**Comune di Bologna**

**Oggetto:** Procedura di Valutazione Impatto Ambientale (VIA) ai sensi del D.Lgs 152/2006 per il progetto Autostrada A13 Bologna-Padova nel tratto Arcoveggio – Bologna interporto. Prosecuzione fino alla via Aposazza del sistema tangenziale di Bologna.

### **Contributo/osservazioni del Comune di Bologna**

Figura 30 – Focus BRETELLE - Confronto tra scenario programmatico e scenario progettuale – variazione nella distribuzione dei flussi odp GFMN – scenario 2030 da macromodello.

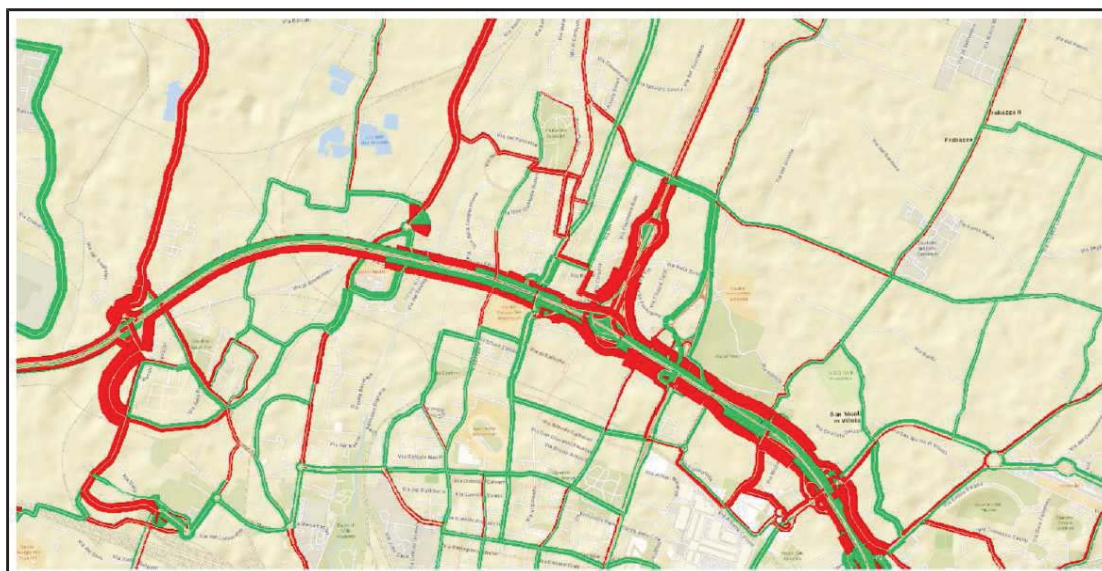
Si evidenzia tuttavia che, sebbene alcune viabilità risultino più scariche in termini di traffico a seguito degli interventi di progetto (Stalingrado, Ferrarese, Shakespeare), altre registrano un aumento dei flussi, soprattutto lungo la viabilità limitrofa all'intervento (Lipparini, Bentini, Papini, Corticella tratto nord) ma anche presso le vie Cristoforo Colombo e Zanardi.

*figura 3-22 - SIA pag. 103*

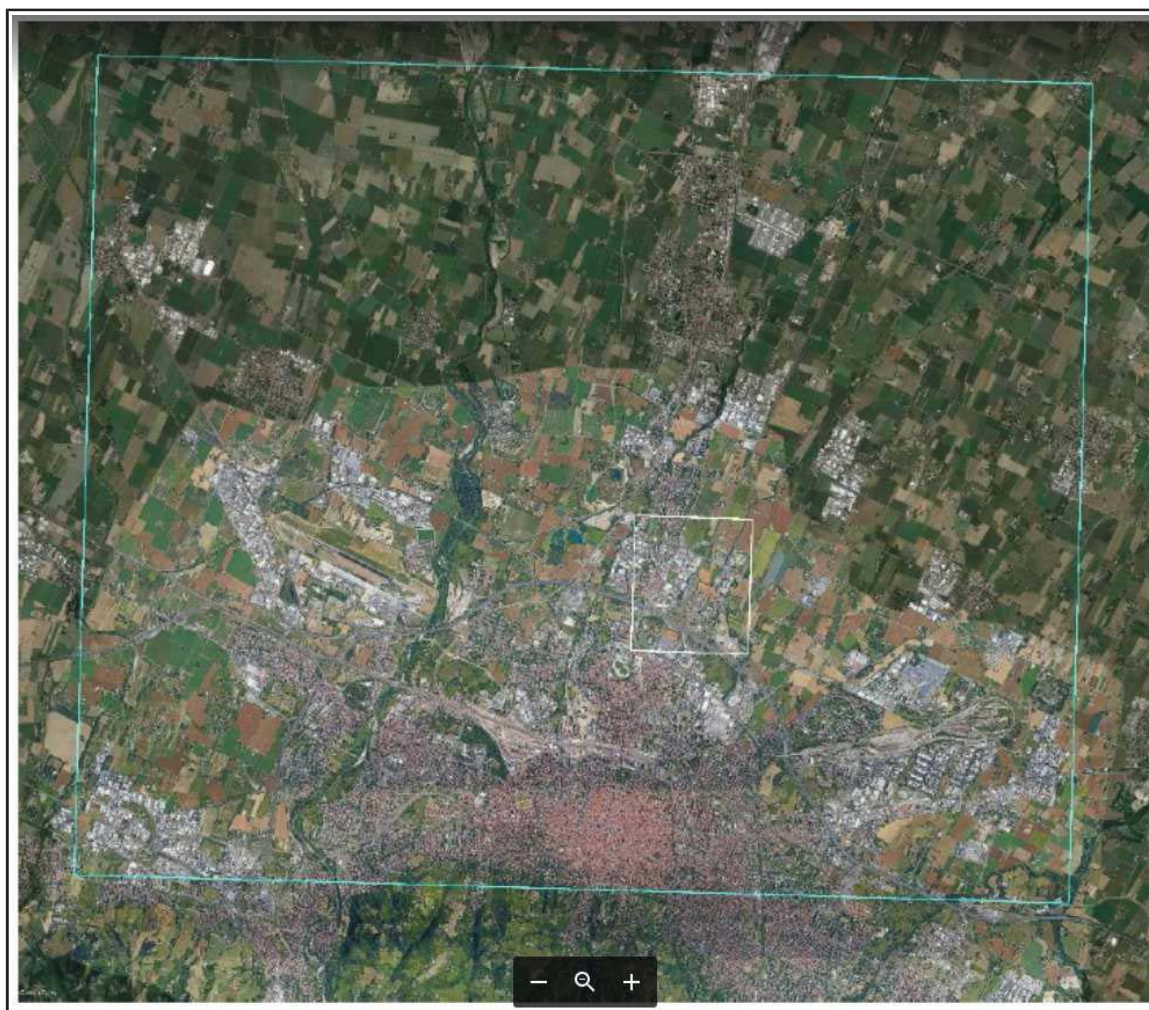
Il confronto delle concentrazioni tra scenario programmatico e progettuale nell'ambito di studio più ristretto relativo al sotto-dominio di calcolo per via Aposazza, mostra un aumento del PM10 e un calo dell'NO2.

Lo studio non contiene il confronto delle emissioni di progetto rispetto allo scenario attuale, pertanto si richiede un approfondimento specifico su questo aspetto, anche in riferimento alle valutazioni svolte a livello locale per il sotto-dominio di calcolo di via Aposazza.

Stralci tavola 1113260000PDAUAMBOV000DSUA0102-0

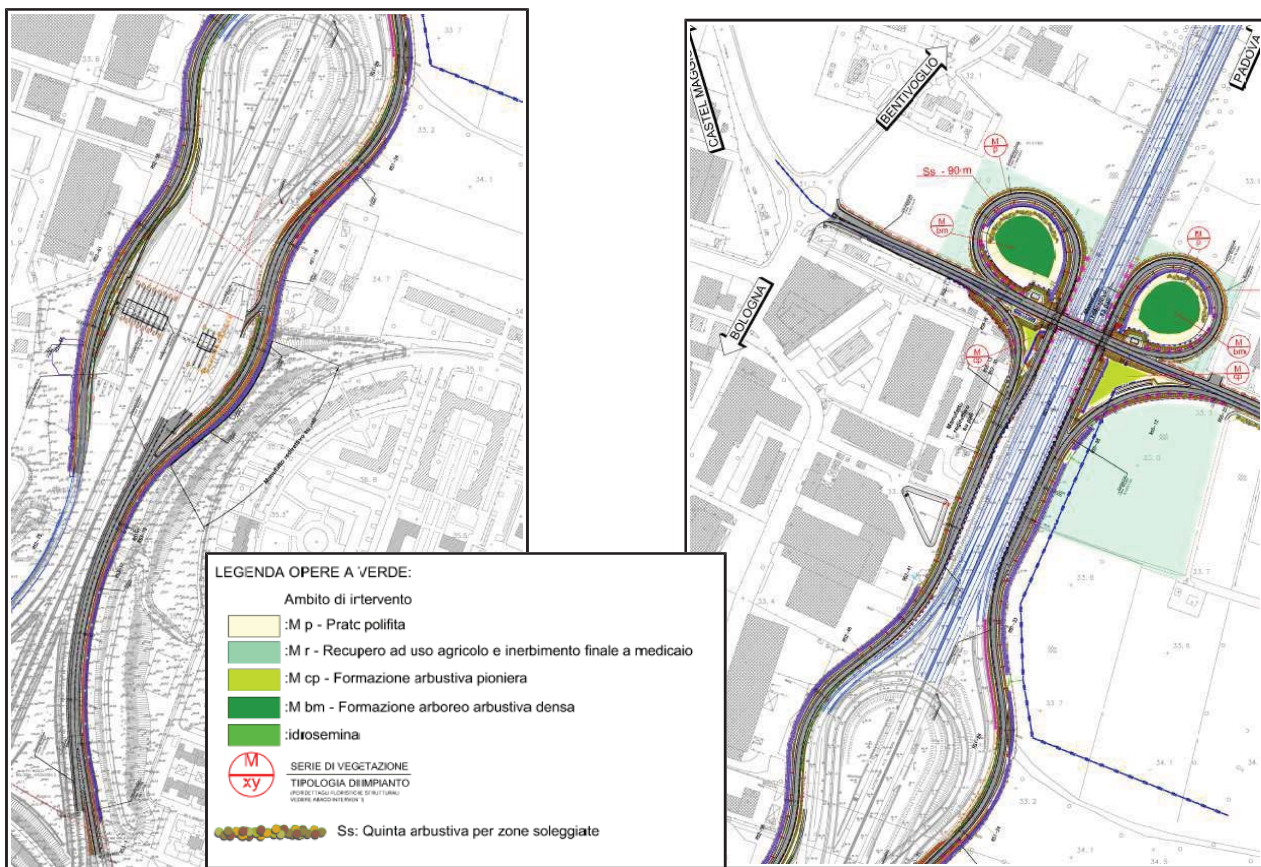
Si rileva che non sono state presentate idonee planimetrie e Relazione per inquadrare l'opera in progetto congiuntamente agli altri interventi previsti da Soc. Autostrade nella zona in esame.

Si richiedono pertanto una tavola e relativa Relazione per l'inquadramento di tutti gli interventi a verde previsti nell'area, sia dal presente progetto e sia dai progetti relativi al Passante di nuova generazione e dall'ampliamento dell'Autostrada A13, come approvati a seguito dei relativi procedimenti d'Intesa Stato-Regione ai sensi del Dpr 18 aprile 1994, n. 383 e smi.

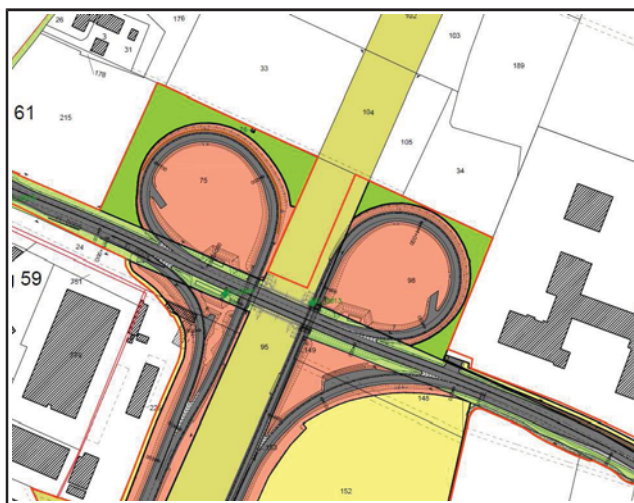
3. Estendere la tipologia della formazione arboreo-arbustiva densa (ora prevista solo all'interno degli svicoli) ai mappali espropriati a nord di via Aposazza, individuati in verde chiaro nella tavola SUA0003- Censimento su espropri:
